Bescheid

über die Änderung und Ergänzung der
allgemeinen bauaufsichtlichen Zulassung
vom 4. Juli 2012

Z-33.84-1010

"Unio-Plus VWS-System" nach ETA-07/0326

Anlage 7

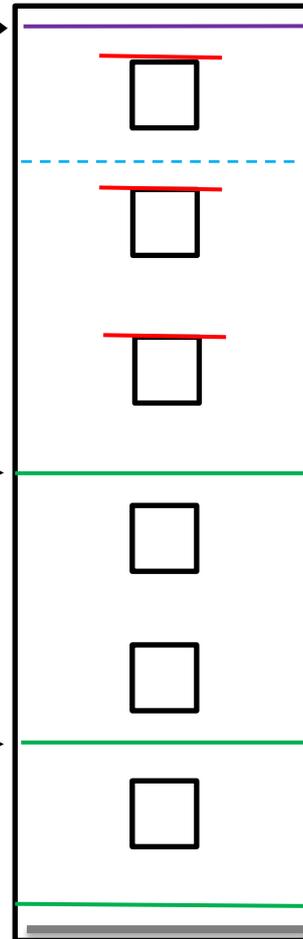
Abschnitt 4.10 (zusätzliche konstruktive Brandschutzmaßnahmen)

Für schwerentflammbare WDVS mit bis zu 300 mm dicken EPS-Platten müssen zusätzlich zu den in Abschnitt 4.6.2 enthaltenen Bestimmungen folgende konstruktiven Maßnahmen gegen eine Brandeinwirkung von außen ausgeführt werden (siehe Anlage 7):

1. ein Brandriegel an der Unterkante des WDVS bzw. maximal 90 cm über Geländeoberkante oder genutzten angrenzenden horizontalen Gebäudeteilen (z. B. Parkdächer u. a.).

2. ein Brandriegel in Höhe der Decke des 1. Geschosses über Geländeoberkante oder angrenzenden horizontalen Gebäudeteilen nach Nr. 1, jedoch zu dem darunter angeordneten Brandriegel mit einem Achsabstand von nicht mehr als 3 m. Bei größeren Abständen sind zusätzliche Brandriegel einzubauen.

3. ein Brandriegel in Höhe der Decke des 3. Geschosses über Geländeoberkante oder angrenzender horizontaler Gebäudeteile nach Nr. 1, jedoch zu dem darunter angeordneten Brandriegel mit einem Achsabstand von nicht mehr als 8 m. Bei größeren Abständen sind zusätzliche Brandriegel einzubauen

4. weitere Brandriegel an Übergängen der Außenwand zu horizontalen Flächen (z. B. Durchgänge, -fahrten, Arkaden), soweit diese in dem durch einen Brand von außen beanspruchten Bereich des 1. bis 3. Geschosses liegen.

**Anordnung der zusätzlichen Brandschutzmaßnahmen
 gemäß Abschnitt 4.10.**

Brandriegel gegen Brandeinwirkung von außen

BR 1-3:
 vollflächig angeklebt mit mineralischem
 Klebemörtel und zusätzlich gedübelt

- maximal 1,0 m unterhalb von angrenzenden brennbaren Bauprodukten (z. B. Dächer)
- vollflächig angeklebt mit Klebemörtel, ggf. zur Aufnahme von Windlasten angedübelt

3. BR

In Höhe der
 Decke über dem
 3. Geschoss

2. BR

In Höhe der Decke
 über dem 1. Geschoss

1. BR

max. 8 m

max. 3 m

max. 0,9 m
